Denne uttalen sendes på vegne av Bergen og Hordaland Turlag og Naturvernforbundet Hordaland.

Innspill Øvre Alsåker kraftverk – planendring | Ullensvang herad Saksnummer 201003462

Figur 1: Hentet fra Miljøstatus og viser overordnet vannkraftutbygginger i området og hvordan en utbygging vil påvirke INON areal i område.

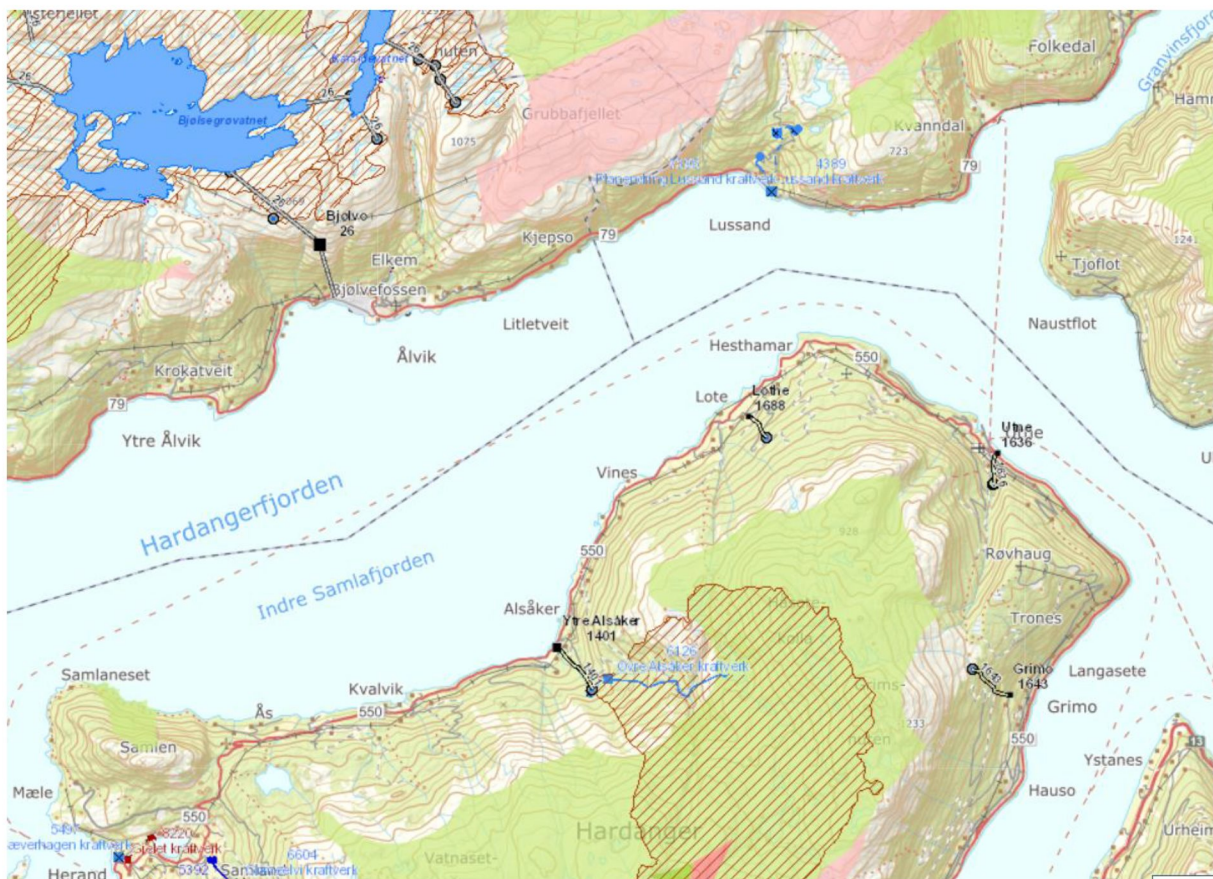
Myr – rørgaten vil krysse to myrer – det vises til i planendringen at «*de øverste 250 m vil gå i ny trase, 50 m langs elven og 200 m over en myr til den møter konsesjonsgitt rørtrase*», denne traseen er ikke utredet. Traseen berører naturtyper hvor det foreligger ny kunnskap og nye vurderinger etter rødlisten ble oppdatert i 2018. Delvis mangelfull utredning kombinert med foreldet informasjon gjør at det er behov for ny konsekvensutredning for å kunne ta stilling til spørsmålet om «vesentlige virkninger for miljø og samfunn», jf. KU-forskriften §26.

Siden konsesjonsvurderingen til direktorat og departement er det kommet **nye styringssignaler om viktigheten av å ivareta myr som et karbonlager**. Først og fremst gjennom endringen i jordloven i 2019 som skal stanse nydyrking av myr. Jo mindre fornybar kraft prosjektet vil generere jo viktigere blir argumentet om klimagassutslipp ved eventuell drenering av myr. Sagt på en klarere måte, jo mindre fornybar kraft et prosjekt produserer jo mindre myr kan man tillate at tiltaket påvirker. Dette er ikke synliggjort som et aspekt ved vurderingene som er gjort tidligere. Karbonlagring i norske økosystem er en naturlig del av karbonets kretsloop og når vi skaper nye kilder og i tillegg reduserer naturens evne til lagre karbon påvirker vi begge sider av ligningen. NINA har i sitt temahefte om karbonlagring i norske økosystem påpekt at det er både nødvendig og mulig å restaurere myr i Norge. Tall fra 2013 viser at utslipp fra myr tilsvarte 10% av Norges totale utslipp.⁵

Forumet mener at NVE må vurdere tiltakets konsekvenser for myr og at dette tillegges vekt i et forenklet klimaregnskap. Dette er spesielt relevant i en slik sak hvor den fremste fordel av tiltaket er produksjon av ny fornybar kraft.

Figur 4: Se faktaark <https://faktaark.naturbase.no/?id=FK00017924>

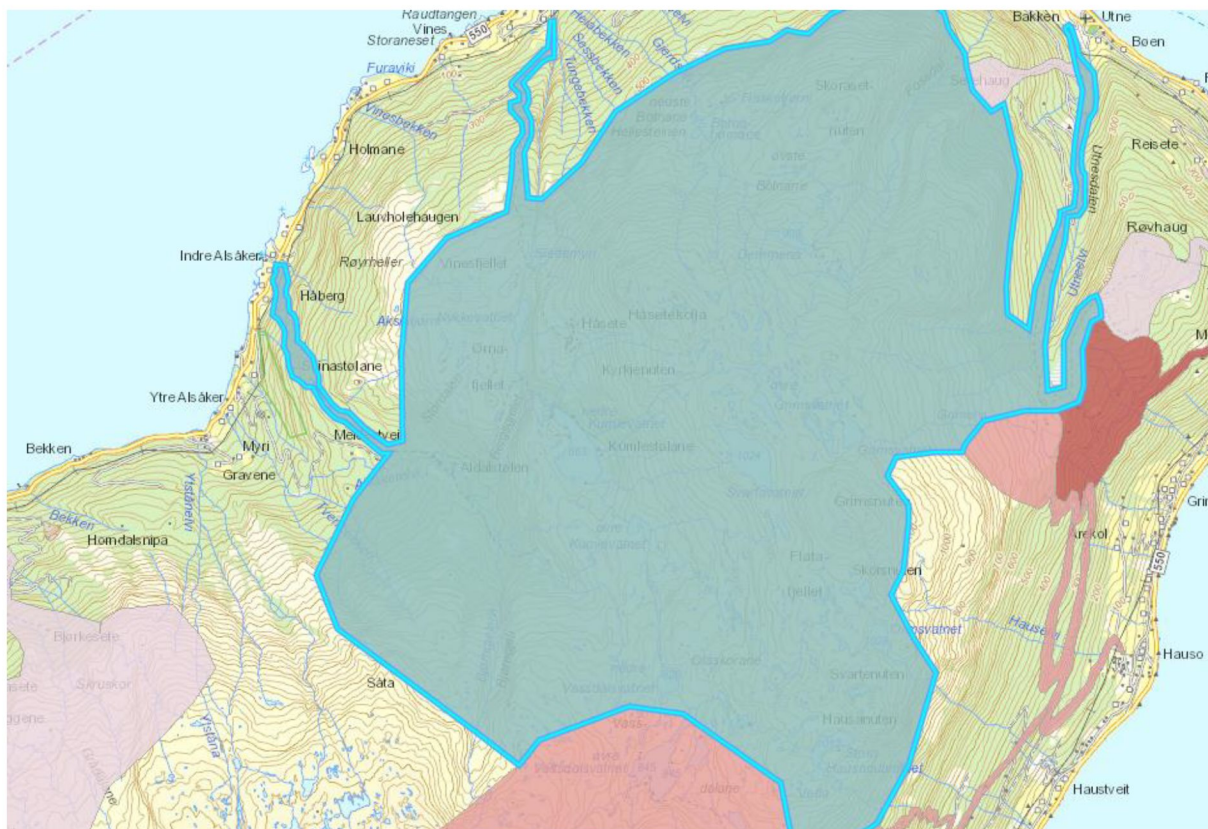
Det enkle friluftslivet krever intakt natur som arena, øvre del av Alsåkerelvi er inkludert i friluftslivsområde Grimsnuten - Håsetekolla som ble kartlagt og verdisatt av Ullensvang Herad i 2017. Området er vurdert som et viktig friluftslivsområde.
